1. INFORMACIÓN DE REFERENCIA

1.1 CONCEPTO TÉCNICO No. CT:	**6858**
1.2 ÁREA:	Técnica y de Gestión
1.3 COORDINACIÓN:	Investigación y Desarrollo
1.4 REFERENCIA CRUZADA RADICADO FOPAE:	2013ER3317
1.5 RESPUESTA OFICIAL No.	**RO-62327**

2.1 SOLICITANTE:	CURADURÍA URBANA No. 1
2.2 PROYECTO:	Vivienda
2.3 LOCALIDAD:	4. San Cristóbal
2.4 UPZ:	51. Los Libertadores
2.5 BARRIO O SECTOR CATASTRAL:	Juan Rey
2.6 DIRECCIÓN:	Calle 73A Sur No 12B-58 Este
2.7 CHIP:	AAA0145ABLF
2.8 MANZANA CATASTRAL:	06
2.9 PREDIO CATASTRAL:	08
2.10 ÁREA (Ha):	0.097349(*)
2.11 FECHA DE VISITA: **FECHA DE EMISIÓN:**	Marzo 15 de 2013 Abril 13 de 2013

Fotografía No. 1. Aspecto del predio en donde se desarrollará el proyecto ubicado en la Calle 73A Sur No 12B-58 Este de la Localidad de San Cristóbal.

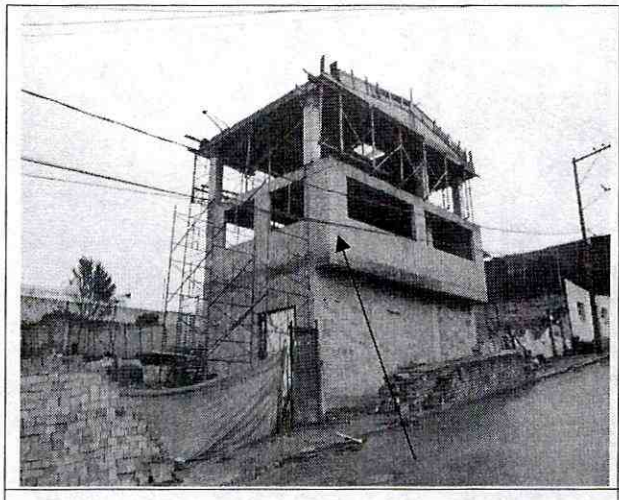
En el momento de la visita técnica al predio de la Calle 73A Sur No 12B-58 Este, en el barrio Juan Rey de la Localidad de San Cristóbal, se encontró una edificación de tres niveles en proceso de construcción (Fotografía No. 1). Exteriormente se observó que la citada edificación está construida mediante un sistema estructural compuesto por columnas y placas de entrepiso en concreto reforzado y no evidenciaba daños o patologías que permitan identificar o definir la presencia de procesos de inestabilidad geotécnica activos en el área del proyecto (Fotografía No. 2). A pesar de lo anterior, se advierte que cualquier intervención que se realice, debe tener en cuenta la presencia de la infraestructura aledaña, por lo que el responsable del proyecto debe garantizar en todo momento la estabilidad general del lote y su entorno.

Teniendo en cuenta los aspectos observados y evaluados en este concepto técnico, se considera que para la construcción del proyecto ubicado en la Calle 73A Sur No 12B-58 Este, de la Localidad de San Cristóbal, **NO SE REQUIERE** adelantar la FASE II del estudio detallado de amenaza y riesgo por remoción en masa, de acuerdo con lo establecido en la Resolución 227 de 2006; por otra parte, esto no exime al constructor del cumplimiento del resto de la normatividad vigente (Norma Sismo Resistente – Código de Construcción – Resolución de Legalización, etc.).
